新竹縣政府工程查核代表照片表

拍攝日期：111.07.28

工程名稱：109 年度老舊校舍整建計畫—廁所拆除重建工程

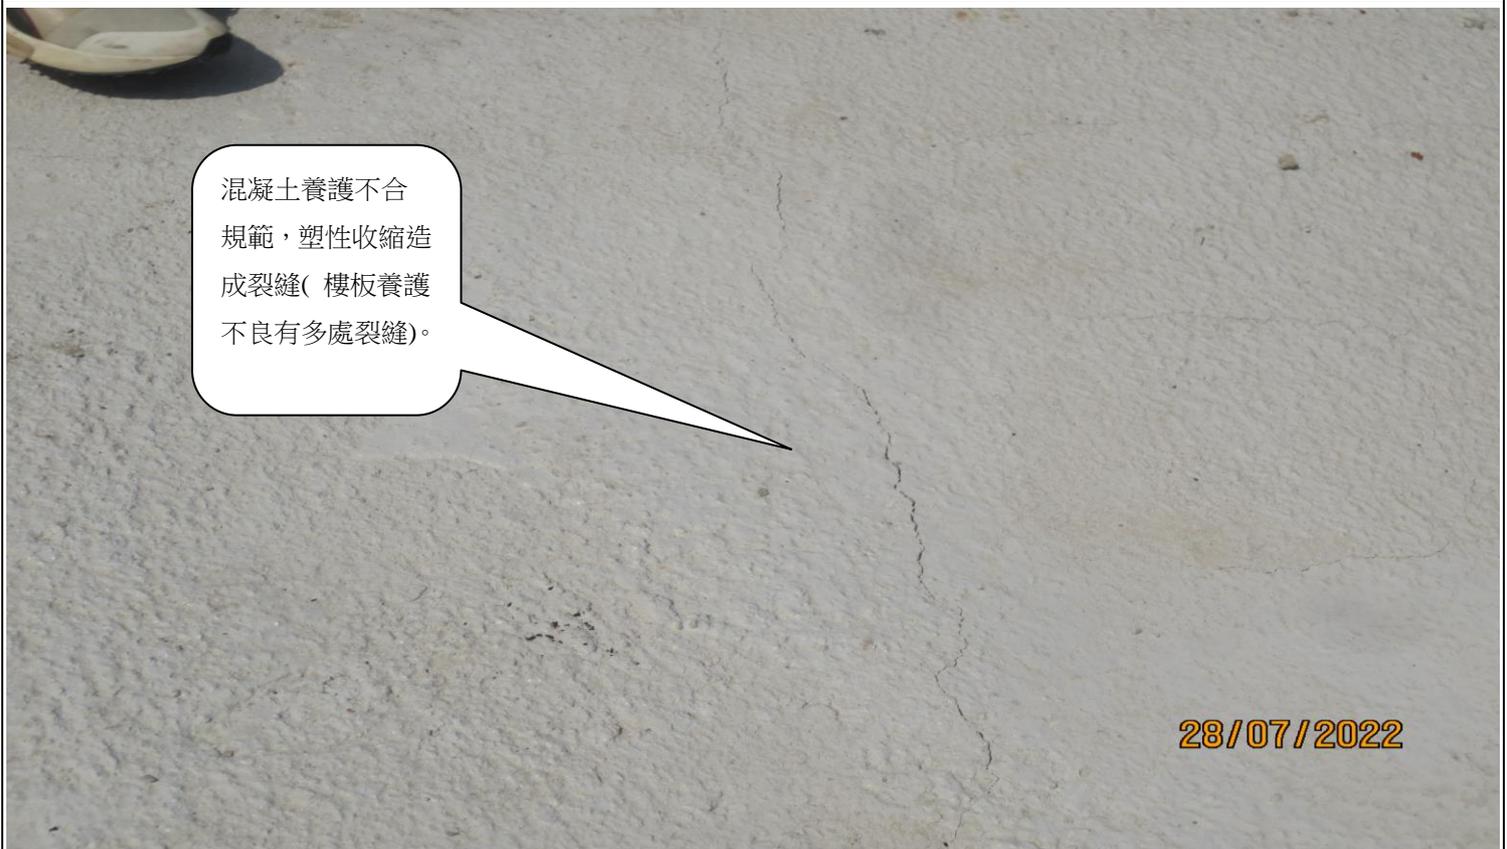
混凝土澆置、搗實不合規範，有蜂窩或孔洞產生。(地面底層發現)

混凝土養護不合規範，塑性收縮造成裂縫(樓板養護不良有多處裂縫)。
